福島第一原子力発電所 特定原子力施設に係る実施計画変更比較表（第I章）

変更前	変更後	変更理由
<p>1 全体工程 最新の「東京電力（株）福島第一原子力発電所の廃止措置等に向けた中長期ロードマップ（以下、中長期ロードマップという。）」に沿って、1号機から4号機については廃炉に向けたプロセス、燃料デブリの取出し・保管を含む廃止措置の完了までの全体工程、5号機及び6号機については<u>冷温停止の維持・継続</u>の全体工程をそれぞれ改訂していく事とし、特定原子力施設全体のリスク低減及び最適化を図るものとする。</p> <p>中長期ロードマップの工程や内容は、今後の現場状況や研究開発成果、規制要求等によって変わり得るものであるが、安全を最優先としつつ継続的に見直していく。</p> <p>中長期ロードマップへの記載の有無に関わらず、「特定原子力施設への指定に際し東京電力株式会社福島第一原子力発電所に対して求める措置を講ずべき事項について（平成24年11月7日 原子力規制委員会決定）」に基づき、個別に「福島第一原子力発電所特定原子力施設に係る実施計画（以下、実施計画という。）」の手続きが必要な案件については、実施計画の変更認可申請を行う。</p> <p>1.1 1～4号機の工程 最新の中長期ロードマップに沿って、廃炉に向けたプロセス、燃料デブリの取出し・保管を含む廃止措置の完了までの全体工程を改訂していく事とし、特定原子力施設全体のリスク低減及び最適化を図るものとする。</p> <p>中長期ロードマップの工程や内容は、今後の現場状況や研究開発成果、規制要求等によって変わり得るものであるが、安全を最優先としつつ継続的に見直していく。</p> <p>1.2 5・6号機の工程 1.2.1 <u>原子炉及び使用済燃料プールの冷却・滞留水処理</u> (1) <u>原子炉及び使用済燃料プール内の燃料取出し終了までは、原子炉及び使用済燃料プールの冷却を継続し、冷温停止を安定的に維持</u>する。</p> <p>(2) 5・6号機の滞留水は仮設設備による処理及び発生量抑制を継続する。また、更なる発生量抑制のため、サブドレン設備については設備の浄化及び設置を行い、その結果等を踏まえて、順次復旧を行っていく。 必要に応じて貯留能力の増強及び信頼性向上対策を進める。</p> <p>1.2.2 5・6号機からの燃料取出計画 最新の中長期ロードマップに沿って、<u>冷温停止の維持・継続及び燃料取出し</u>の全体工程を改訂していく事とし、特定原子力施設全体のリスク低減及び最適化を図るものとする。</p> <p>中長期ロードマップの工程や内容は、今後の現場状況や研究開発成果、規制要求等によって変わり得るものであるが、安全を最優先としつつ継続的に見直していく。<u>（I.2.3.4参照）</

図-1 5・6号機 中期スケジュール

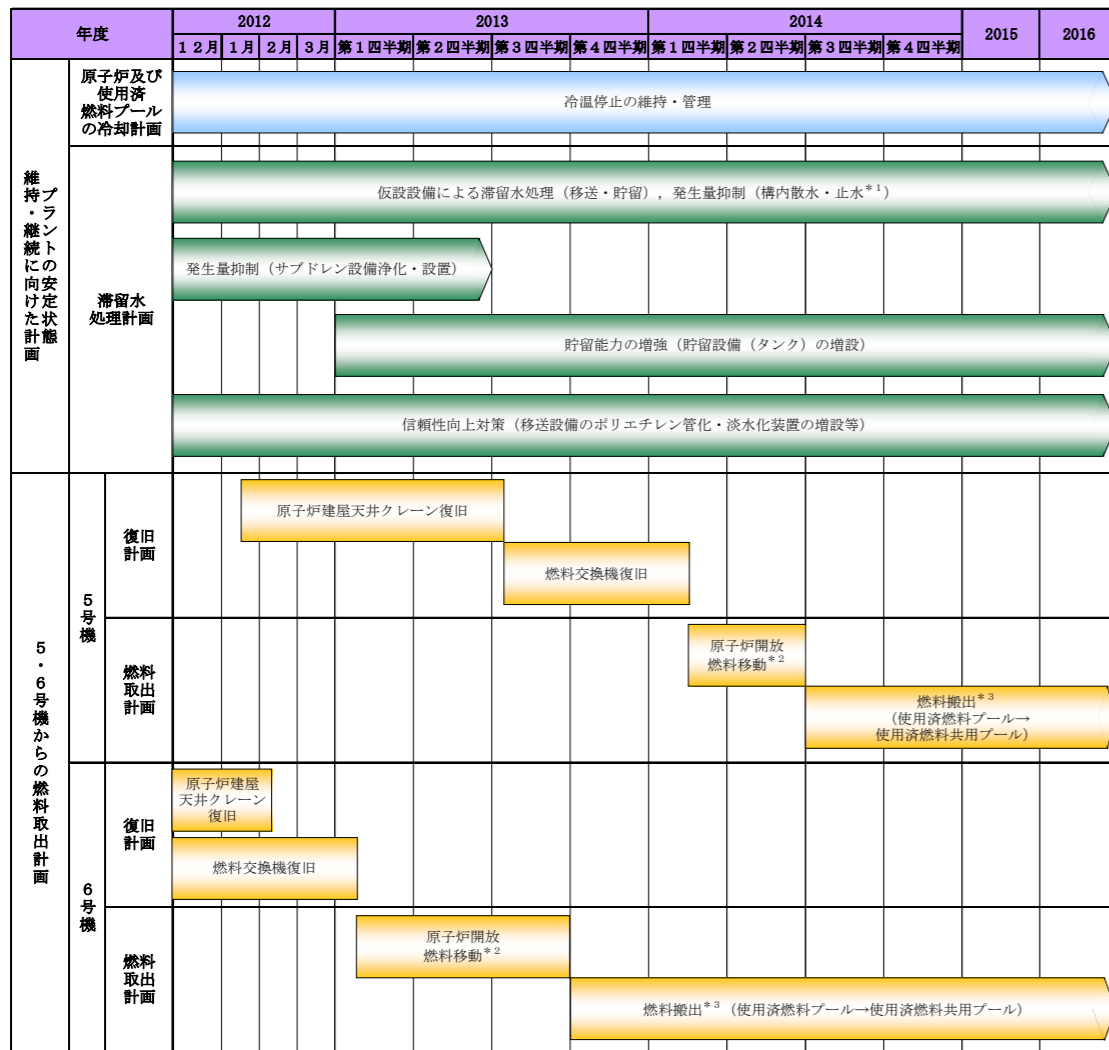
添付資料-1 (記載の削除)

現状に合わせた記載の適正化に伴う変更

図-1 5号機 冷却材圧力バウンダリ概要図

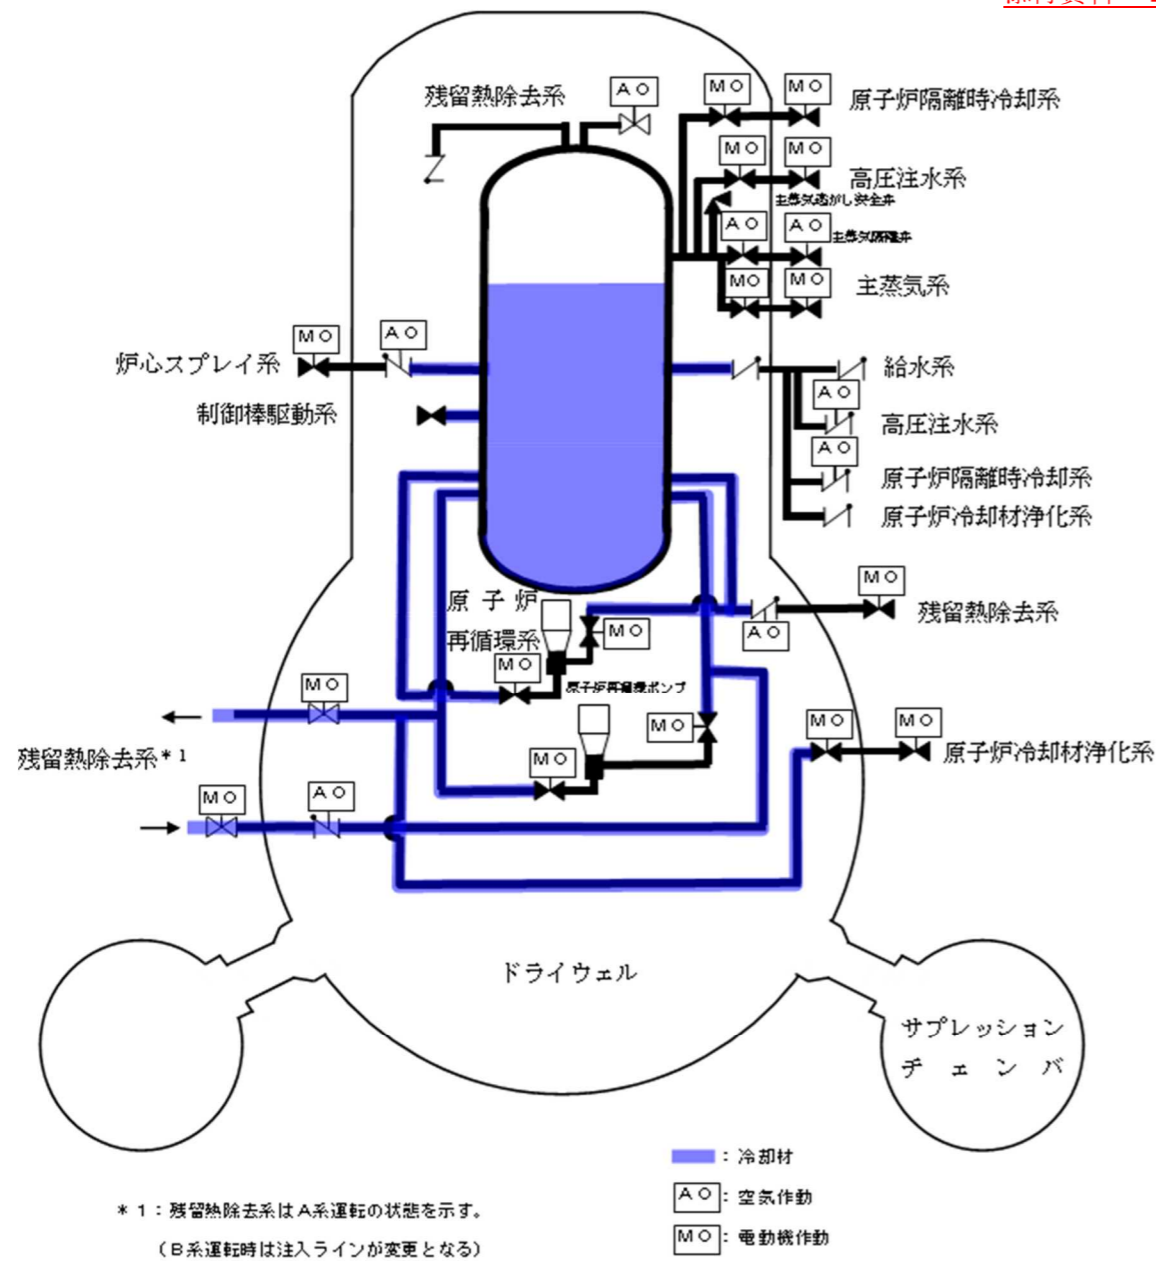
(記載の削除)

現状に合わせた記載の適正化に伴う変更

図-1 5号機 制御棒駆動系 系統概要図

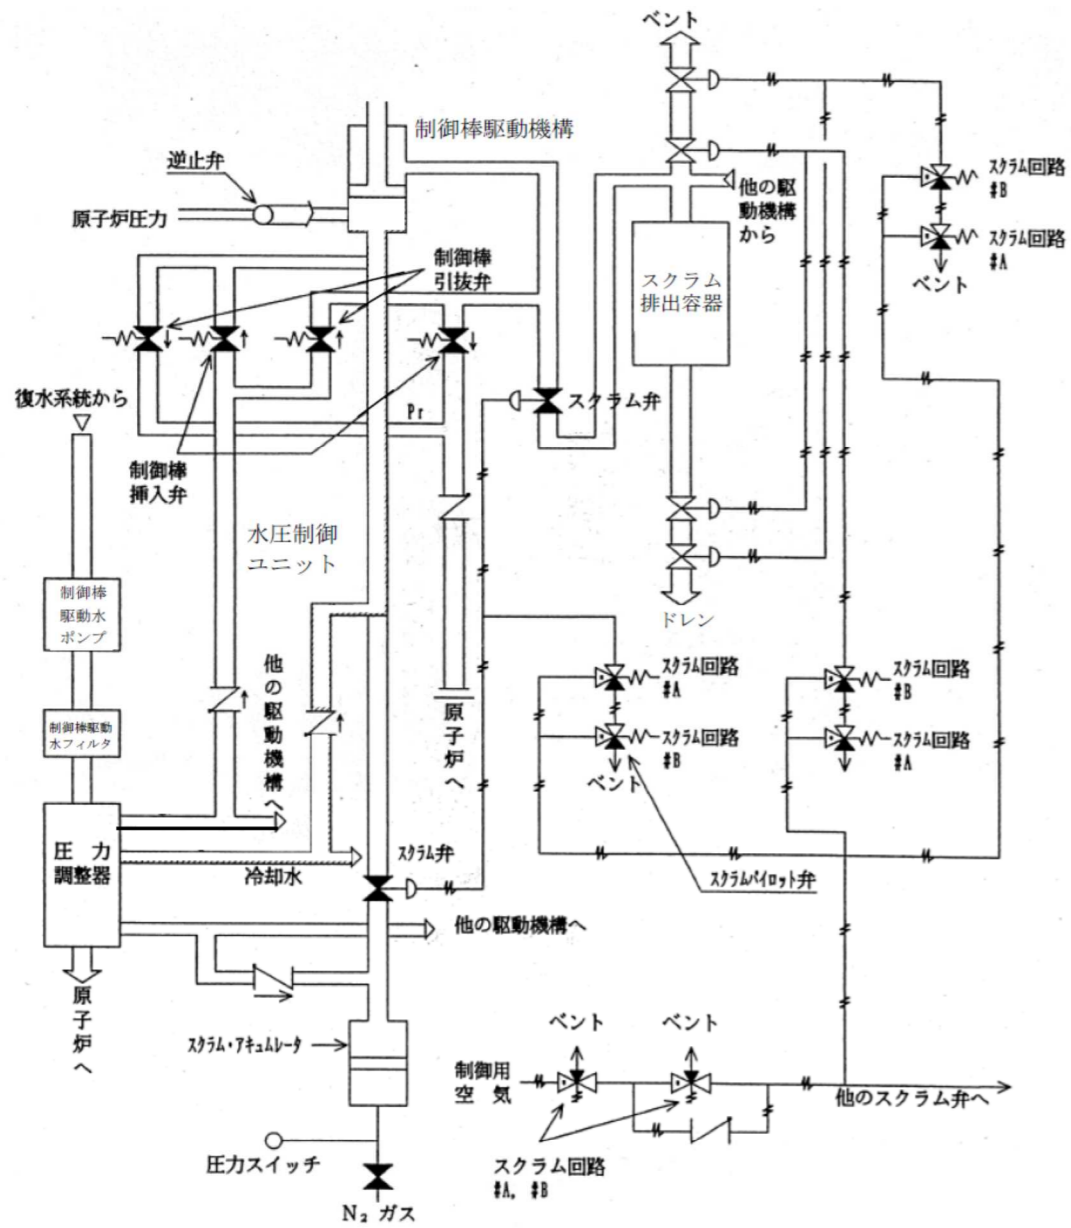
(記載の削除)

現状に合わせた記載の適正化に伴う変更

図-1 5号機 残留熱除去系 系統概要図

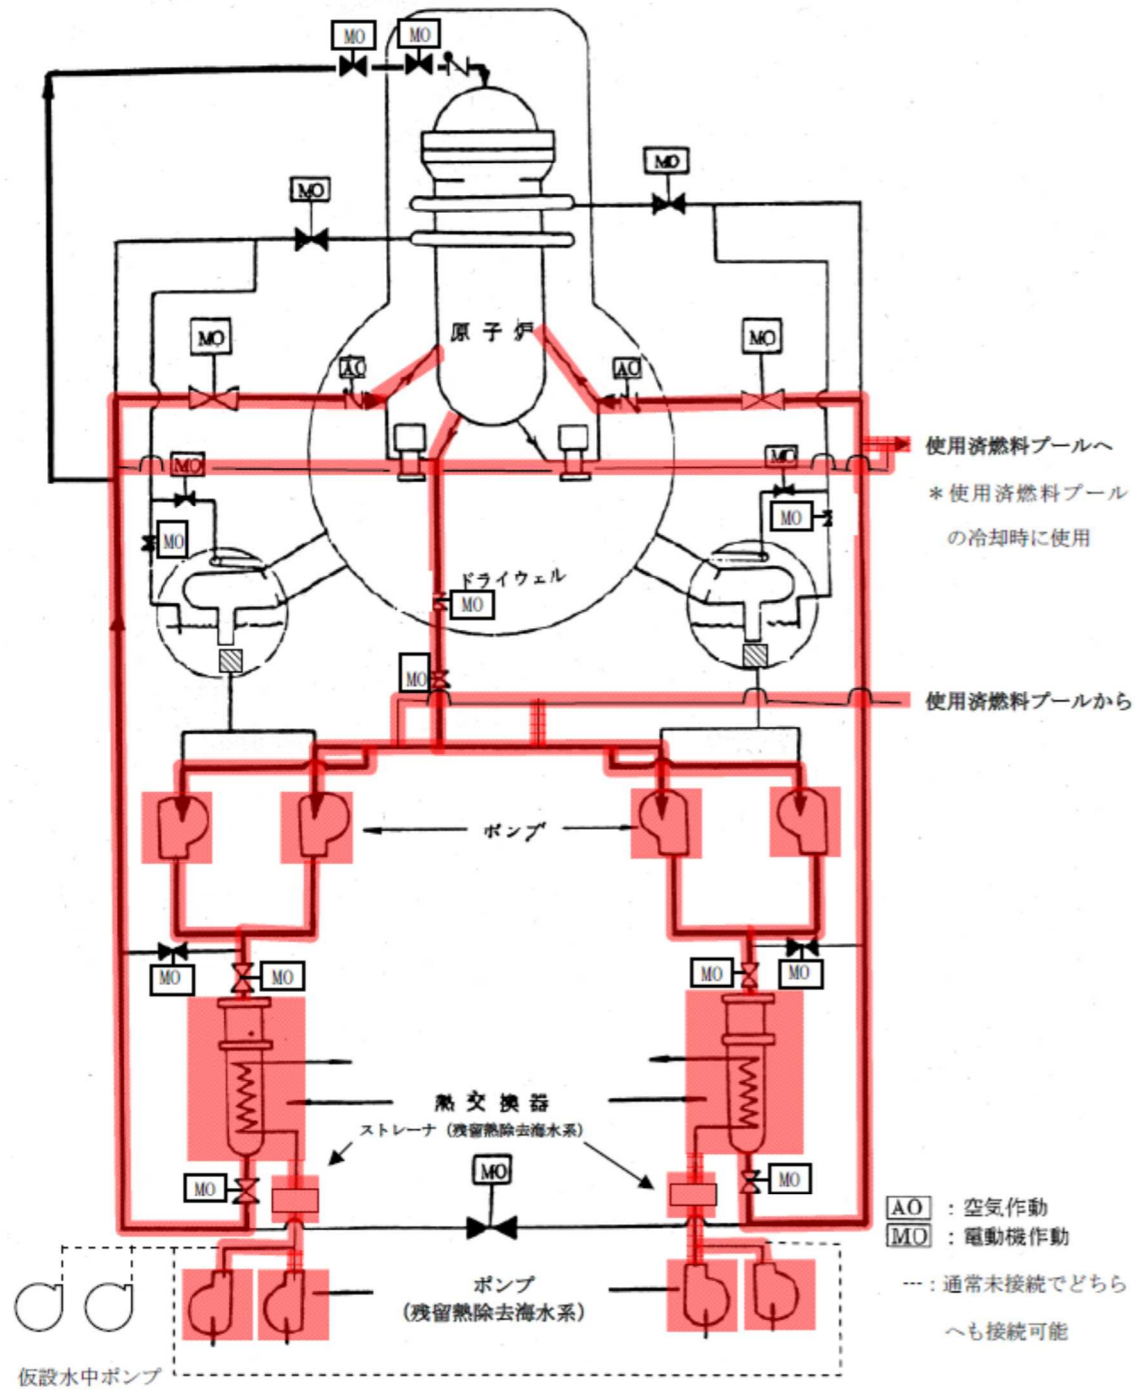
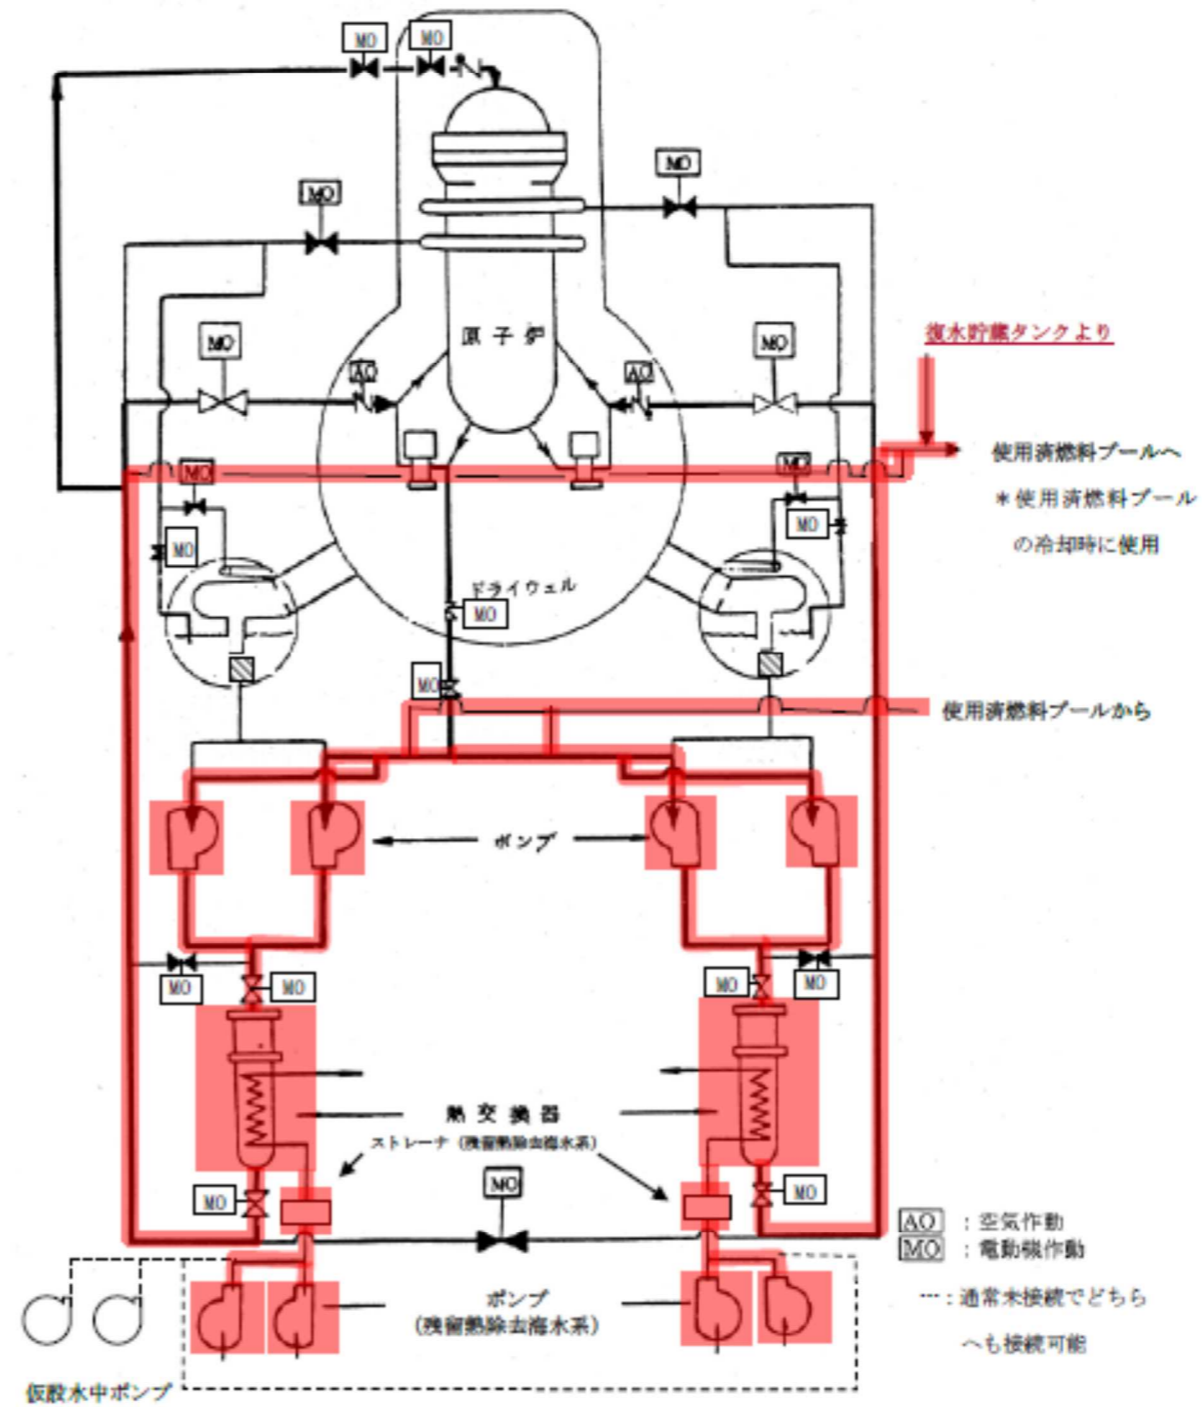
現状に合わせた記載の適正化に伴う変更

図-2 6号機 残留熱除去系 系統概要図

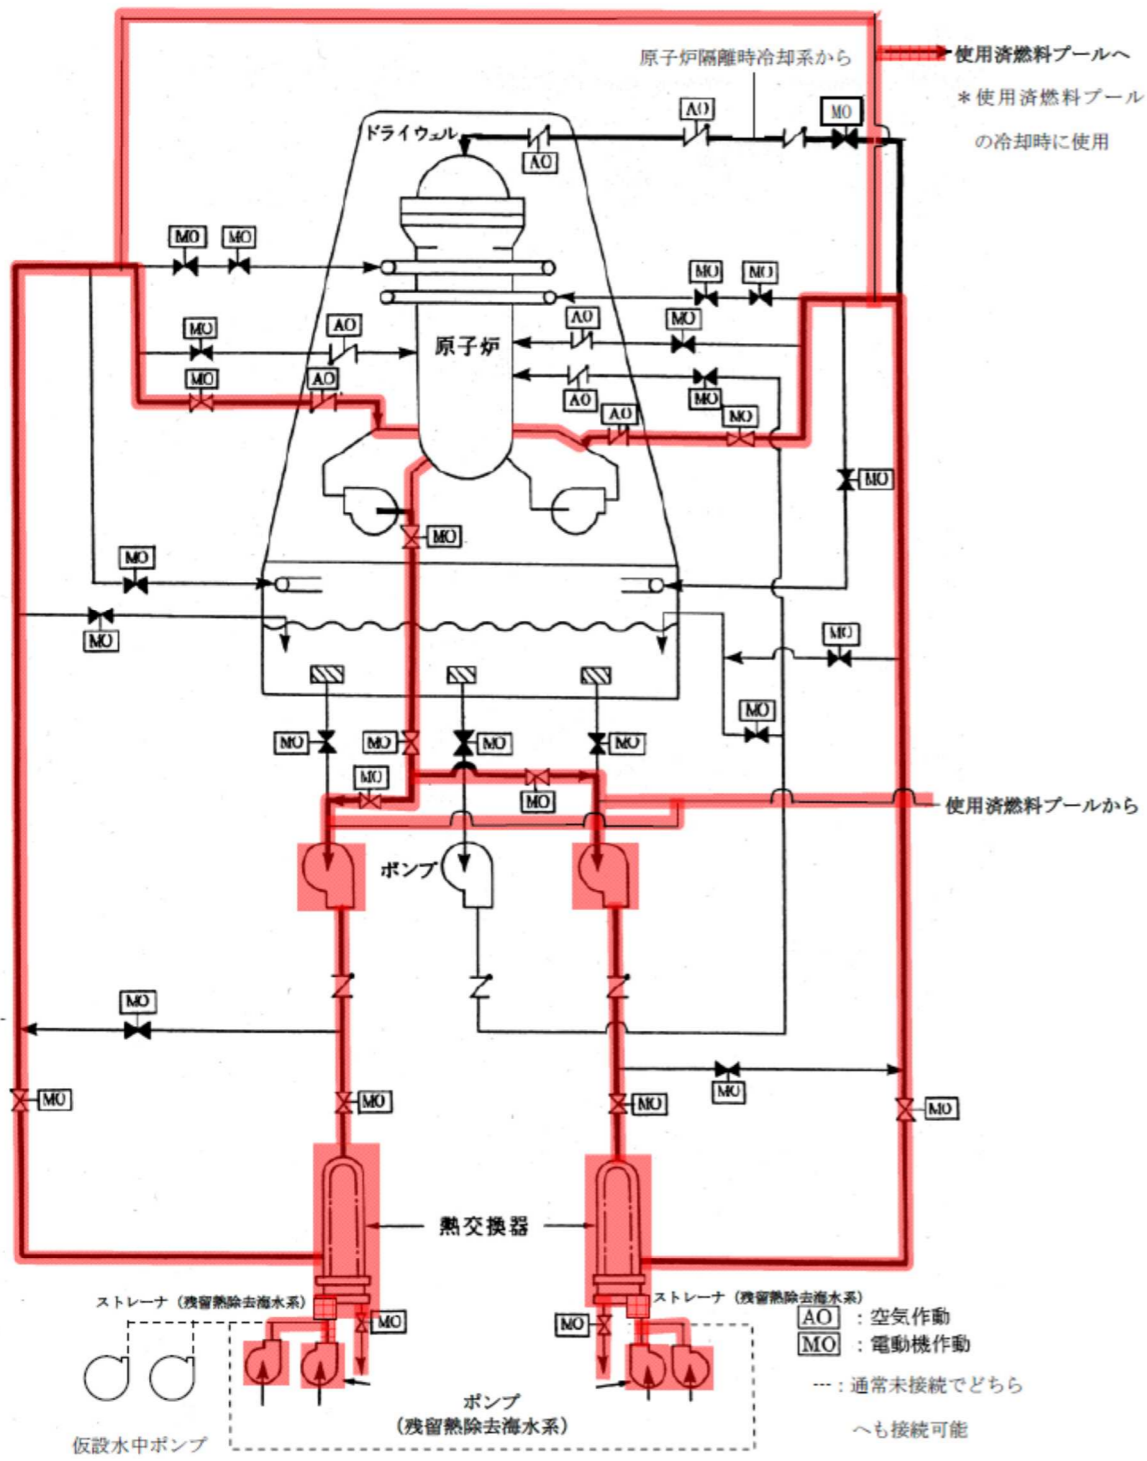
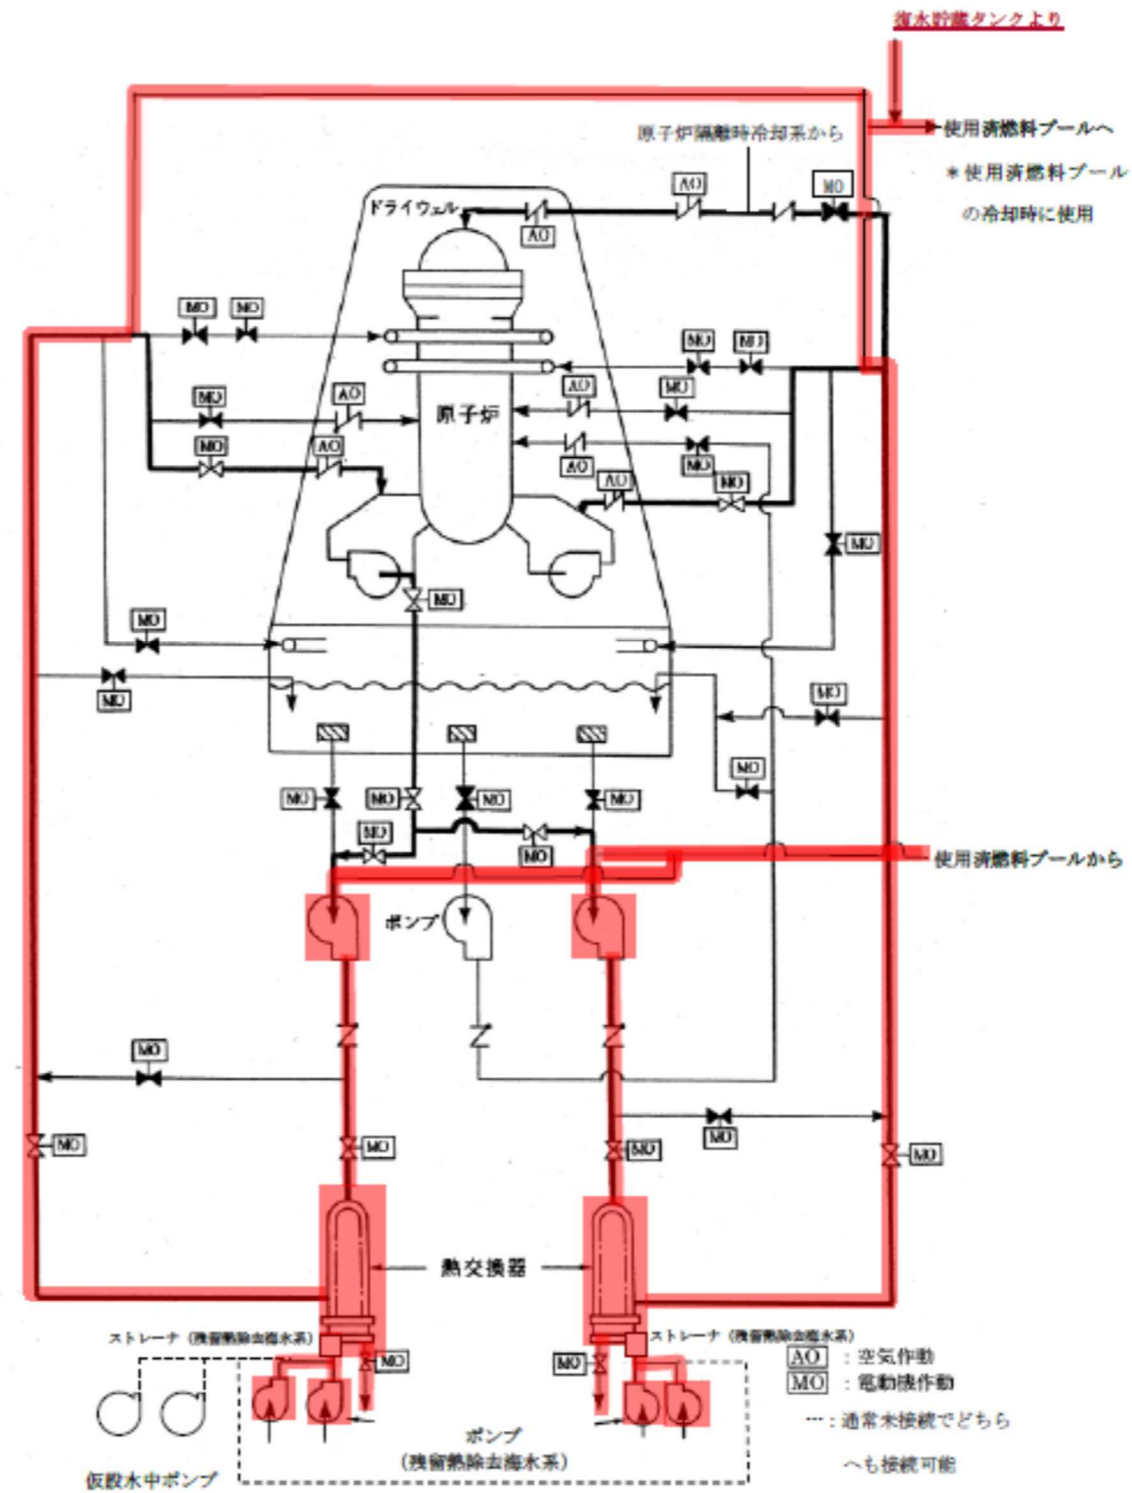
現状に合わせた記載の適正化に伴う変更
